PONTE SULLO STRETTO DI MESSINA

PROGETTO DEFINITIVO

<i>Area tematica</i>	STUDIO D'IMPATTO AMBIENTALE
<i>Ente emittente</i>	MINISTERO DELL'AMBIENTE E DELLA TUTELA DEL TERRITORIO E DEL MARE
<i>Autore dell'osservazione</i>	COMMISSIONE TECNICA VIA - VAS
<i>Riferimento richiesta</i>	INTEGRAZIONI ALLA RICHIESTA PROT. CTVA-2011-0004534 DEL 22/12/2011
<i>Titolo del documento</i>	RISPOSTA INTEGRAZIONE LATO CALABRIA ID 86

Ponte sullo Stretto di Messina PROGETTO DEFINITIVO		
RISPOSTA ID C086		<i>Codice</i> VIAC086_F1.doc	<i>Rev</i> F1	<i>Data</i> 30/05/2012

Figura 3.2 Possibile localizzazione delle antenne UMTS GSM Piazzale emergenza Bolano verso opera di attraversamento

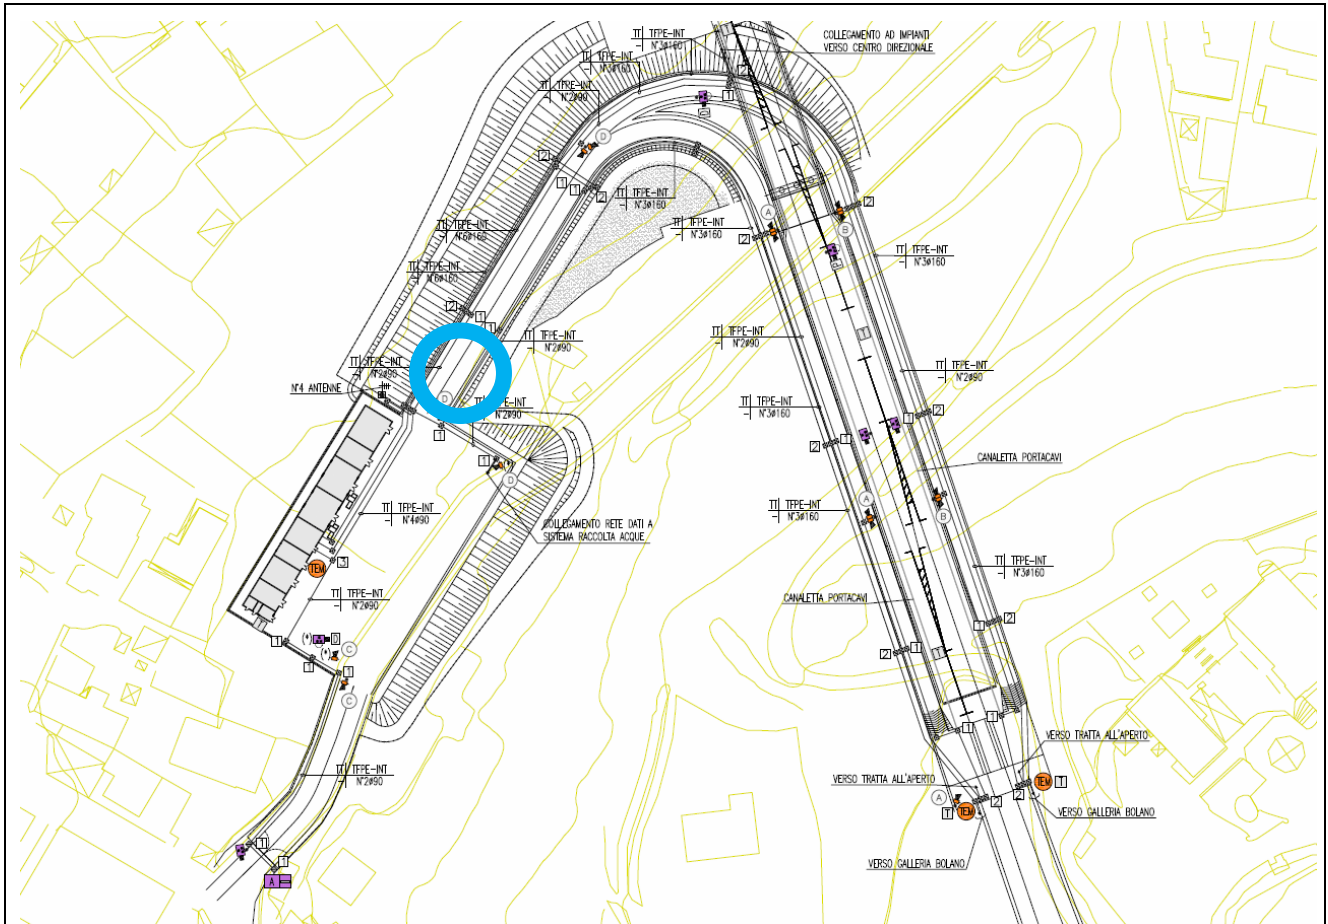
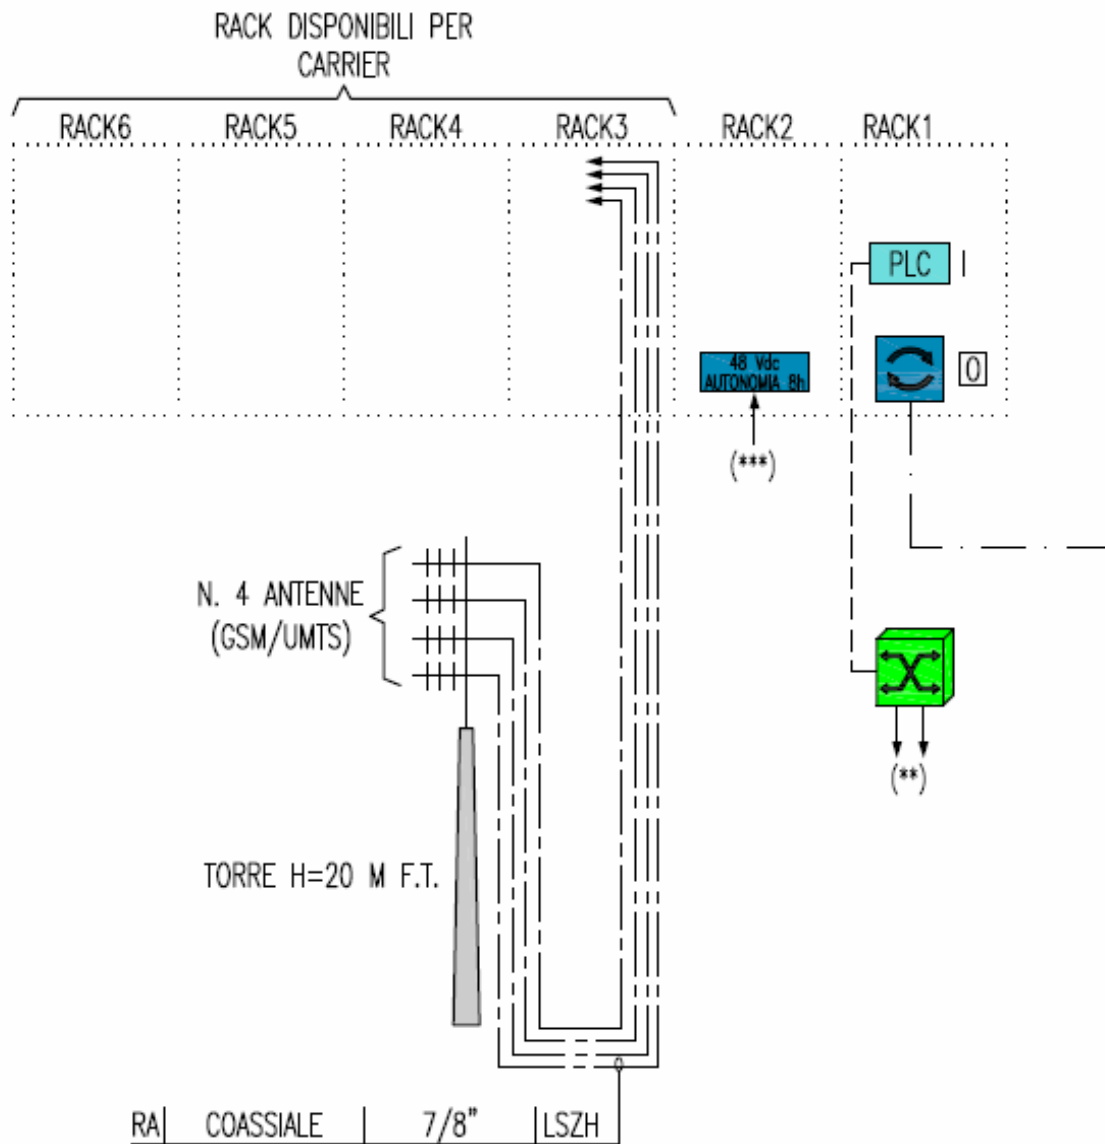
Fornire lo studio dell'impatto elettromagnetico dovuto agli impianti di telecomunicazione GSM/UMTS, descritti nell'elaborato "Relazione descrittiva impianti impianti TT" (CF0118_F0).

Il sistema di antenne sarà posizionato su di una torre metallica di altezza 20 m f.t. prevista nei piazzali degli imbocchi delle gallerie ferroviarie, nelle vicinanze delle cabine d'alimentazione dei sistemi LFM, ove è prevista la stazione di testa collocata nel piazzale di emergenza di galleria Bolano (**Figura 3.2/3.3**).
